**RESOLUCIÓN No. 20-2-0154-NG**  
16 de junio de 2020

**POR MEDIO DE LA CUAL SE NIEGA UNA SOLICITUD DE LICENCIA DE CONSTRUCCION**

Proyecto:  
**CONSTRUCCIÓN DE OBRA NUEVA. VIVIENDA MULTIFAMILIAR. MIRADOR DE ALTA GRACIA.**

Proyecto:  
**CONSTRUCCIÓN NUEVA DE EDIFICIO MULTIFAMILIAR DE 25 PISOS CON, DEPÓSITOS, CUARTOS TÉCNICOS, ZONAS SOCIALES, PARQUEADEROS VISITANTES Y RESIDENTES.**

Ilustración 1 Ver plano estructural E2.

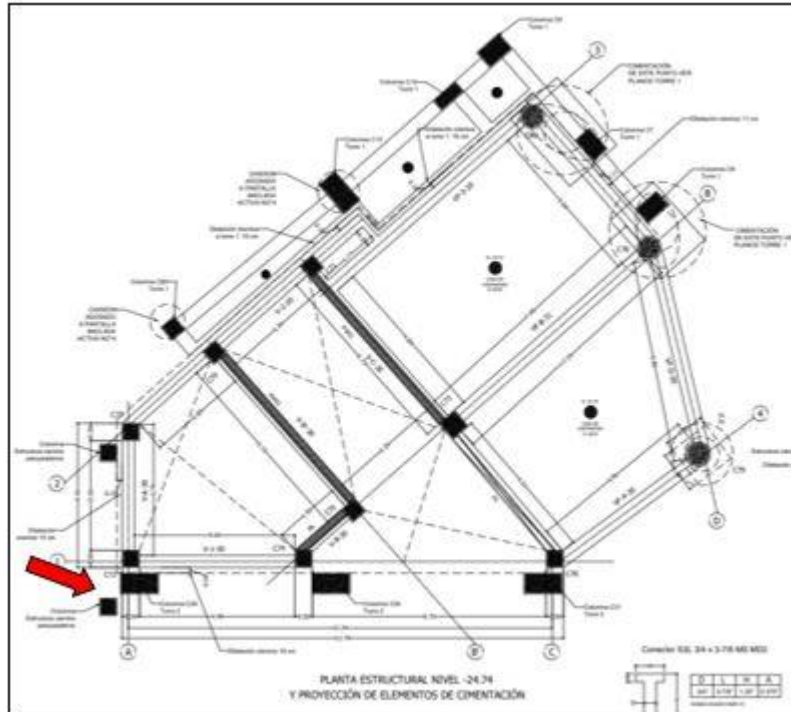
7. En el plano estructural EST-2 se observa un error de impresión en el detalle de colocación de la lámina de METALDECK, ya que aparentemente hay layers apagados. Revisar.
8. Se encuentran representadas unas columnas que no corresponden a ninguna estructura presentada en esta etapa, ver parte inferior del eje 1 e izquierda del eje A, Plano EST-2, 3 de 8. Revisar, aclarar y corregir.
